Mission régionale d'autorité environnementale
Île-de-France

**Avis en date du 24 octobre 2018
de la Mission régionale d'autorité environnementale sur le projet de
construction d'un ensemble immobilier dénommé « Ville Multistrates » à
Paris – 17ème arrondissement (75)**

*Vue aérienne d'insertion des projets « Ville Multistrates » au premier plan et « 1000 arbres »
Source : étude d'impact*

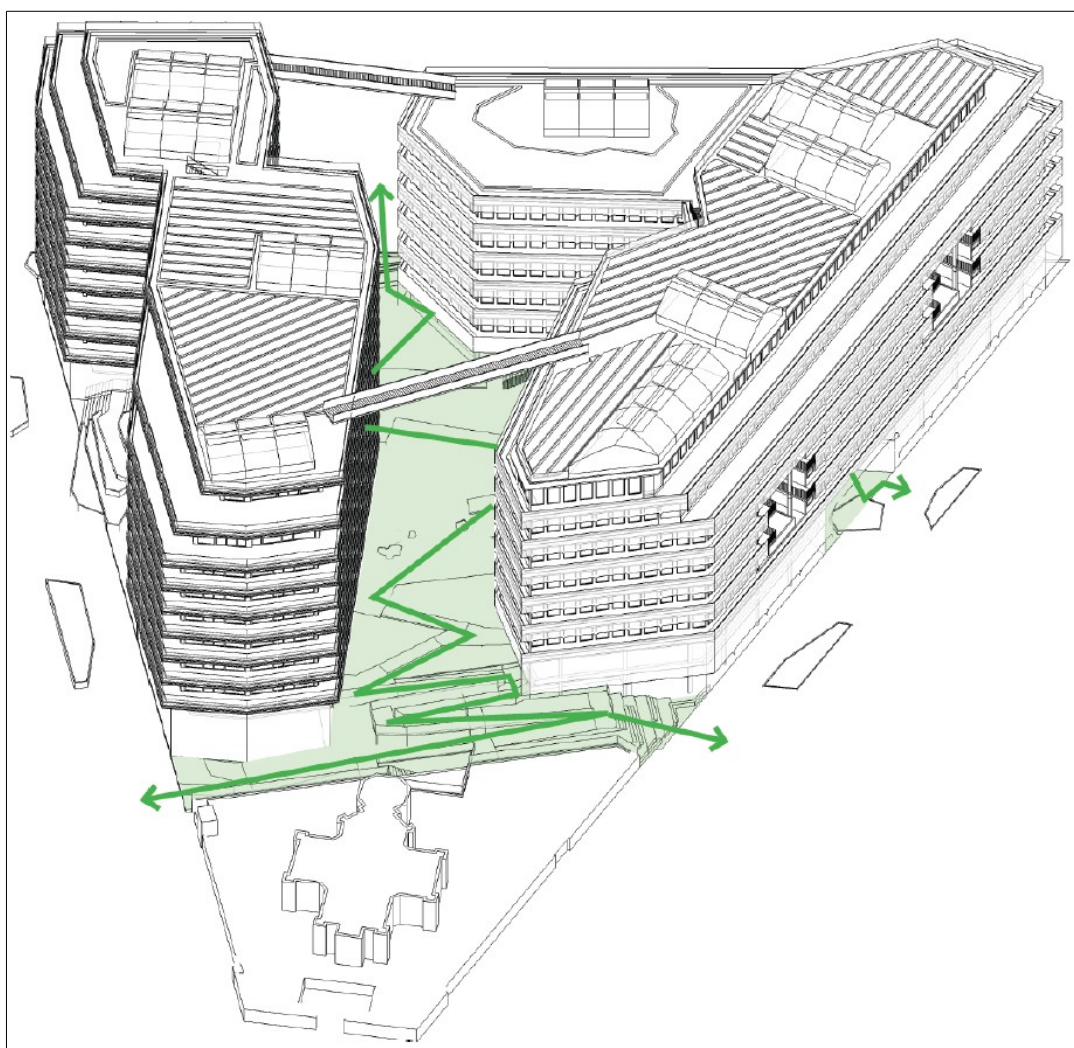
La vue aérienne intégrant le projet « 1000 arbres » est utile, mais cette approche mérite d'être développée. Il convient notamment d'évaluer les impacts cumulés sur le paysage au niveau de l'avenue de La Porte des Ternes, où les façades respectives des deux projets se font face. De plus, une étude des perceptions futures du projet depuis le boulevard périphérique mérite d'être réalisée. Quelle que soit la valeur paysagère conférée à cet ouvrage routier, il est emprunté par des milliers d'utilisateurs quotidiens qui seront impactés par l'entrée, la traversée et la sortie d'un nouveau tunnel.
